基準不適合発生箇所

負圧逆流防止弁

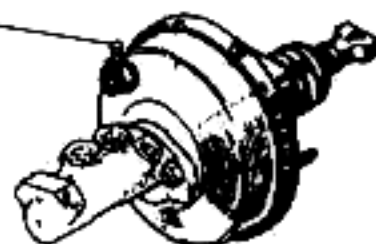
ブレーキ倍力装置の負圧逆流防止弁において、当該逆流防止弁のスプリングハウジングの材質に一部不適切なものが、当該ハウジングが破損し、その破片が負圧回路を塞ぎブレーキ倍力装置の機能を低下させ、最悪の場合、ブレーキペダルを短時間に繰り返し操作した際、制動力が低下するおそれがある。

全車両、ブレーキ倍力装置の負圧逆流防止弁を点検し、不具合品が装着されていた場合は良品と交換する。

改善前（不具合品）

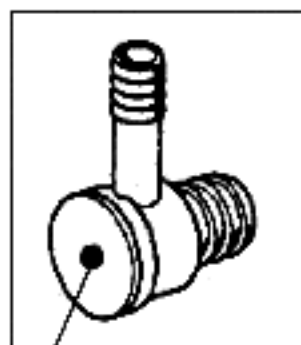
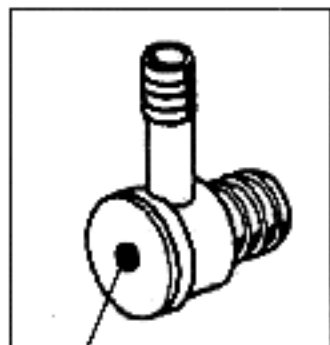
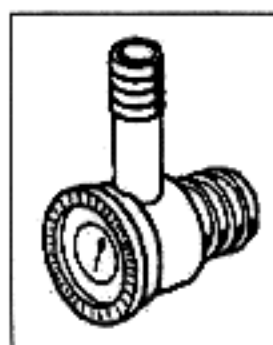
青ペイント付き、又はペイント無し

青以外のペイント付き

この形状は全て良品
